Hitz-B52 型の経年変化に関する説明資料

Doc. No. MA035A-RC-F02-1 Rev.3

使用済燃料貯蔵施設に係る特定容器等の設計の型式証明申請（Hitz-B52型）

質問管理表に対する回答（経年変化関連）

図5 密封部小モデルの塩水噴霧試験結果⁽¹⁷⁾

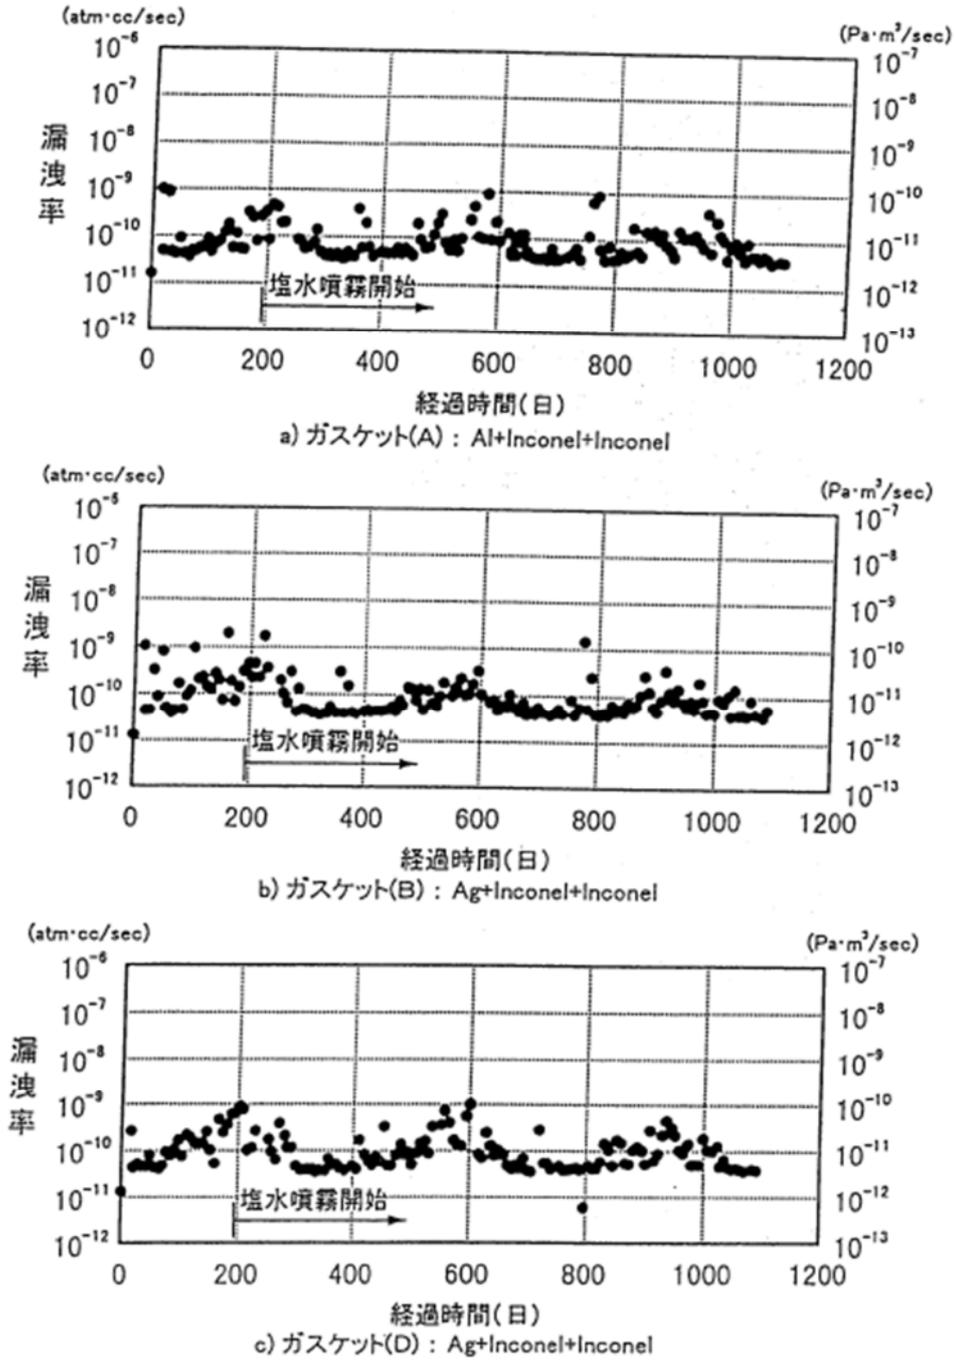
番号	項目	質問日	コメント内容
96	経年変化	2019/2/6	<p>【補足説明資料 1-2 Hitz-B52 型の経年変化に関する説明資料】(Doc.No.MA035A-RC-F01-1 Rev.0) (平成 31 年 2 月 6 日説明資料)</p> <p>・P. 10 金属ガスケットの経年変化に関わるデータ欄について、「3年間の塩水噴霧試験」を用いて「設計貯蔵期間 60 年の経年変化」を評価することの妥当性はどのように説明できるのか。用いた参考文献の概要も含めて丁寧に説明すること。</p>

二次蓋の金属ガスケットの外皮のアルミニウム合金は外気に触れることになるが、各種金属材料の 16 年間の海浜大気曝露試験結果から、アルミニウム合金のデータ(0.25 $\mu\text{m}/\text{y}$)で 60 年の腐食量を推定しても 15 μm 程度である⁽¹⁾。

一方、金属ガスケットは眼鏡型であり、内側にはヘリウムガスが充填されることから、不活性ガス雰囲気には金属ガスケット内側での腐食はなく、したがって設計貯蔵期間 60 年において、閉じ込め機能に影響を及ぼさない。

さらに 3 年間の塩水噴霧試験においても、漏えい率に変化はなく、長期保管後の海水流入時においても漏えい率は判定基準値以下であることが確認されている⁽²⁾ことから、実環境よりも厳しい条件においても、ただちに閉じ込め機能に影響はないとした。

仮に腐食が発生した場合でも、一次蓋、二次蓋間の圧力監視で状態を確認、外観検査を行い、必要に応じて補修、取替えを行うことで対応は可能である。

上記をふまえて、各部材の材質に対する経年変化に係わるデータに「金属ガスケットの外皮のアルミニウム合金は外気に触れることになるが、各種金属材料の 16 年間の海浜大気曝露試験結果から、アルミニウム合金のデータ(0.25 $\mu\text{m}/\text{y}$)で 60 年の腐食量を推定しても 15 μm 程度である。」という表記を追加する。

図 91-1 鉄系材料の減肉速度と試験時間

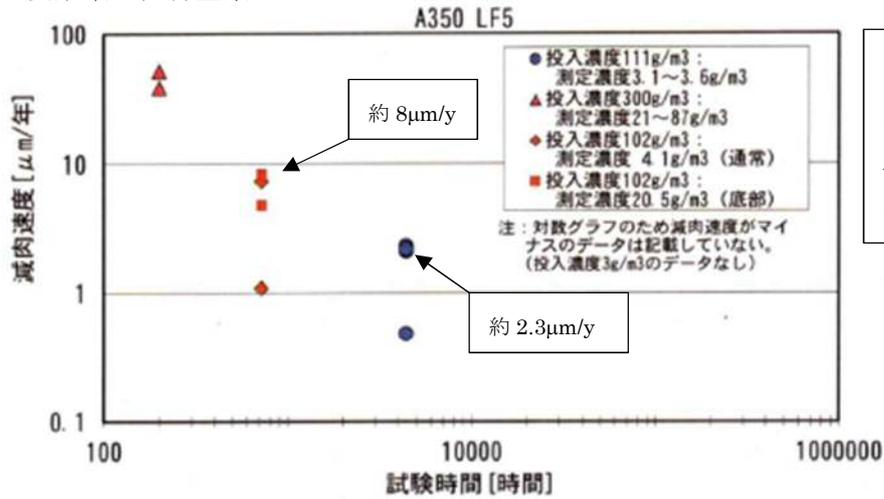
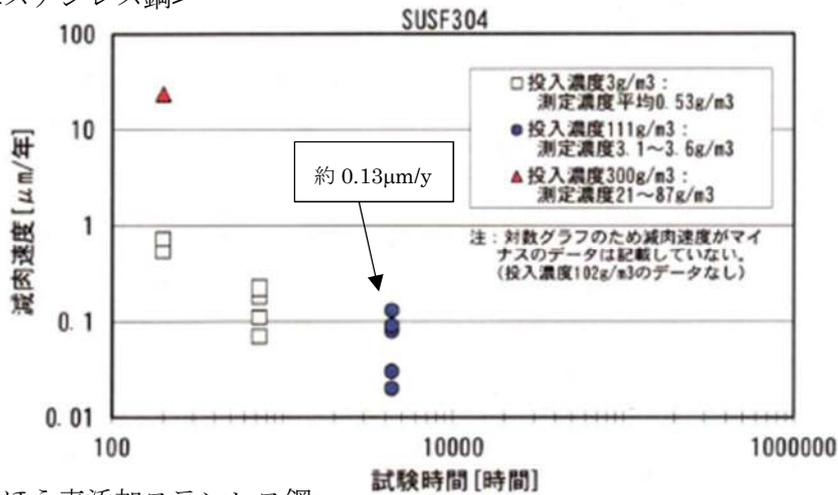
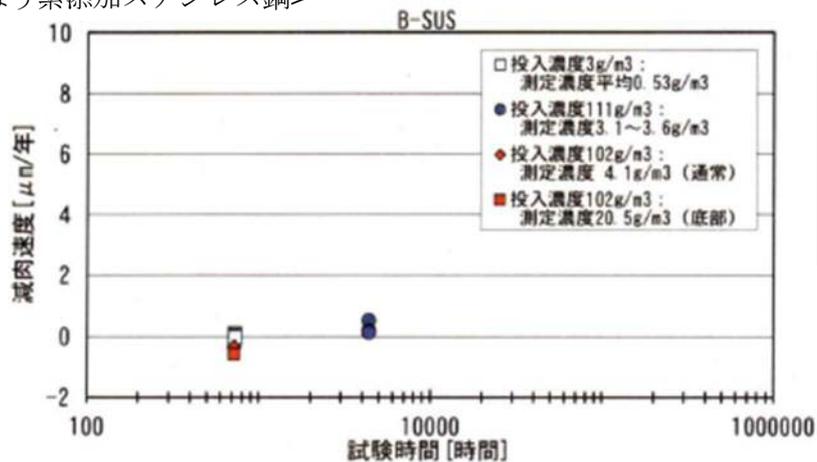
番号	項目	質問日	コメント内容
91	経年変化	2019/2/6	<p>【補足説明資料 1-2 Hitz-B52 型の経年変化に関する説明資料】(Doc.No.MA035A-RC-F01-1 Rev.0) (平成 31 年 2 月 6 日説明資料)</p> <p>・ P. 8 「表 4 Hitz-B52 型の主要な構成部材の経年変化に対する評価」についての胴、底板、外筒、二次蓋、一次蓋ボルトの経年変化に係るデータ欄において、「実機模擬環境」についての環境条件が記載されていないので用いた参考文献の概要も含めて具体的に説明すること。</p>

「1%燃料破損相当の燃料棒内ガス中のヨウ素ガスを含む実機模擬環境」としては 1%の燃料破損率相当の 3 g/m^3 のヨウ素ガス濃度となる。そして温度差によるヘリウムガス等の対流による攪拌作用が生じることにより高いヨウ素ガス濃度が維持される可能性は低いことから、底部の沈積を考慮する場合でも、最大約 20 g/m^3 程度を想定すればよいと考えられ、試験では上記環境を模擬した結果が示されている。

腐食速度（減肉速度）について、図 91-1 に試験結果を示す。

炭素鋼については、腐食速度は 6 ヶ月ばく露試験の試験結果が $2.3 \mu\text{m/y}$ であるが、容器底部の高濃度(20.5 g/m^3)の試験結果では腐食速度が約 $8 \mu\text{m/y}$ であることから、60 年間の腐食量を保守的に推定すると約 $500 \mu\text{m}$ 程度となる。

なお、炭素鋼の評価には、炭素鋼に Ni が 1.0%~2.0% 添加された A350LF5 の試験結果を用いているが、Ni はステンレス鋼などで Cr の酸化膜の密着性を上げる効果によって耐食性を上げる効果はあるが、A350LF5 の Ni は低温じん性を高める目的で添加されたものであり⁽²⁾、Ni 単独では耐食性に対する影響は小さいことから、このデータを引用できるものと判断した。

ステンレス鋼については、腐食速度は 6 ヶ月ばく露試験の試験結果（約 $0.13 \mu\text{m/y}$ ）から 60 年間の腐食量を保守的に推定すると約 $7.8 \mu\text{m}$ 程度となる。
